Ref. KCML : GM/AND2007_661_Crickx_8_10
Bijlage : 1 dossier

Betreft : ANDERLECHT, Lambert Crickxstraat 8-10 – Appartementengebouw van de voormalige « Prévoyance Sociale » (arch. F. en M. BRUNFAUT, 1930-32). Restauratie van de voorgevel, vervanging van de ramen en reconstructie van het gelijkvloerse niveau van de gevel naar oorspronkelijk model.

Principeadvies van de KCML

*Detail raamdorpel keramiek
- foto uit dossier*

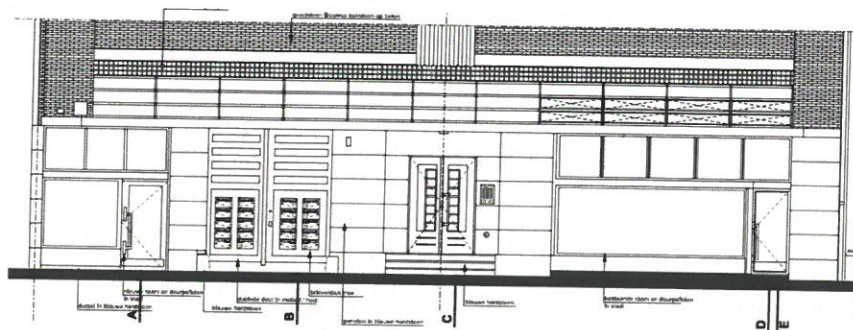
In het dossier bestaat enige onduidelijkheid over de raamdorpels in keramiek (beschrijvende nota – punt 1.1 vermeldt de vervanging, verder is echter sprake van behoud, en de inventaris van de bestaande toestand vermeldt de vervanging van de beschadigde tegels). De KCML vraagt deze elementen zoveel mogelijk te behouden en te restaureren. Het identiek vervangen kan alleen worden weerhouden voor tegels die niet meer voor restauratie in aanmerking komen. Het bestek van de materiaal-technische vooronderzoeken moet aangevuld worden met specifieke posten voor deze tegels, alsook voor de 'mozaïekbetegeling' en het oorspronkelijke (figuur)glas.

Detail gevelbekleding Belgisch Blauw van Bioul in de L. Crickxstraat (links) en de Zelfbestuurstraat (rechts)

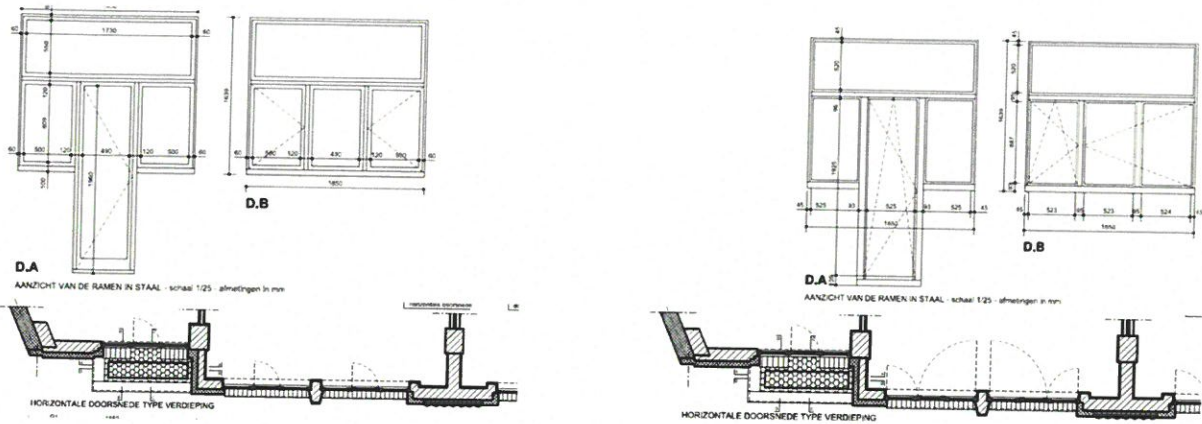
De Commissie stelt zich echter vragen bij **de vooropgestelde vervanging van de bestaande gevelbekleding in 'Belgisch Blauw van Bioul' door blauwe hardsteen**. Dit voorstel baseert zich op de oorspronkelijke ontwerptekeningen van Brunfaut die dit laatste materiaal vermelden. Het moet ook een antwoord bieden op de conservatieproblemen van de bestaande bekleding (barsten op bepaalde plaatsen en een 'niet-coherent aspect'). Om verschillende redenen vraagt de KCML dit voorstel niet te weerhouden. Het bestaande Belgisch blauw van Bioul is immers een kwaliteitsvol materiaal dat niet zomaar overboord mag worden gegooid. De slechte staat waarin de bekleding zou verkeren blijkt overigens niet echt uit het huidige dossier en dit materiaal werd nog niet onderworpen aan grondig materiaal-technisch onderzoek. Bovendien is de volledige sokkel van het geheel van de Prévoyance Social, dus ook van het hoekgebouw en van het appartementsgebouw in de Zelfbestuurstraat bekleed met deze steen wat doet vermoeden dat het 'Belgisch blauw van Bioul' de oorspronkelijke bekleding is. De blauwe hardsteen die in het ontwerp van Brunfaut vermeld staat werd dus mogelijk niet uitgevoerd ten voordele van die bekleding. Verder historisch onderzoek moet dit nog bevestigen.

Om de coherentie met de andere gevels van het geheel van de Prévoyance Sociale te behouden en omwille van de kwaliteit van de bestaande bekleding vraagt de KCML de afwerking in Belgisch blauw van Bioul te behouden en te restaureren. Deze steensoort zou nog voorhanden zijn waardoor plaatselijke herstellingen mogelijk zijn.
